gemäß Beschlussvorlage:

Entscheidungen zur Gestaltung der Turmbergbahn im Rahmen der Erneuerung und Zustimmung zur Einleitung der Planfeststellung auf Basis des vorgestellten Planungsstandes

Abb. 7: Querschnitt Fahrbahn im Bereich Bergbahnstraße

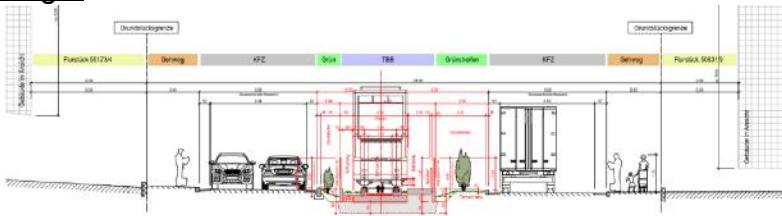
Blick aus der Vogelperspektive (OK Talstation Höhe 6 m) auf einen fast im Untergrund verschwundenen Fahrwagen. Die realistisch wahrnehmbare Höhe ist in

Abbildung 7

dargestellt, die Bahn ragt ca. 1 m über den LKW.
Wie verträgt sich das mit dem historischen Anspruch der Turmbergbahn?

Abb. 18: Einmündungsbereich B3 mit Fußgängerfurt

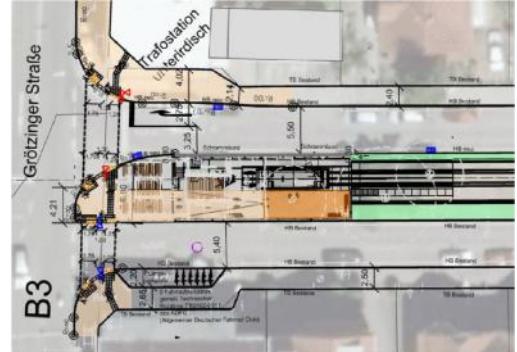
Warum ist in der Perspektive der Einschnitt durch die Zufahrt in die Bergbahnstraße Nord wie aus Abb. 18 ersichtlich, nicht dargestellt?
